Alegaciones al proyecto de una planta de producción de fertilizantes y recuperación de biometano en Hervías (La Rioja), Expediente: IPPC 99/AAI 09-2025 y EIA 8/2025, en Tramitación conjunta. Titularidad de “Aypo Biometano ES2, S.L.”, en las parcelas 49 Y 638 del polígono 501 de Hervías. La Rioja.

Anuncio en el Boletín Oficial de La Rioja Núm. 199 de 14 de octubre de 2025.

Imagen 1.- Captura realizada de SITEBRO.

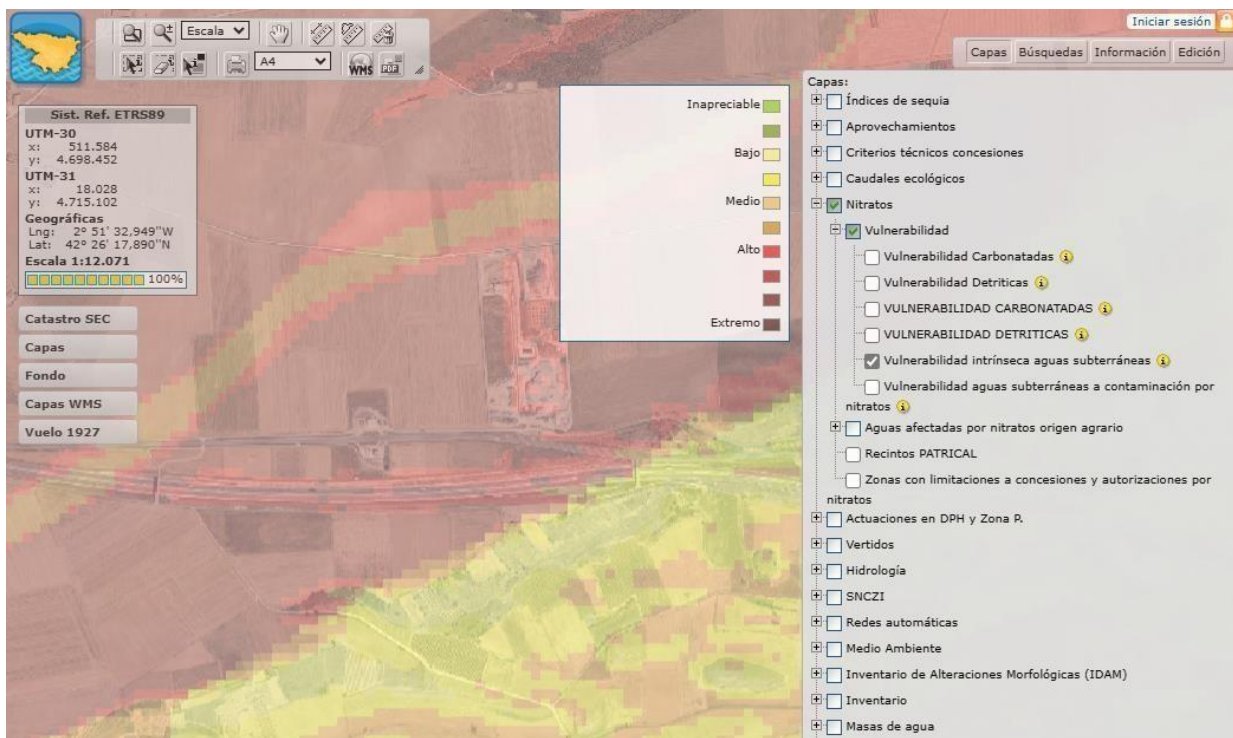
La zona donde se quiere instalar la planta tiene una alta vulnerabilidad intrínseca para las aguas subterráneas. Se adjunta una imagen de la consulta realizada, de acuerdo con SITEBRO.
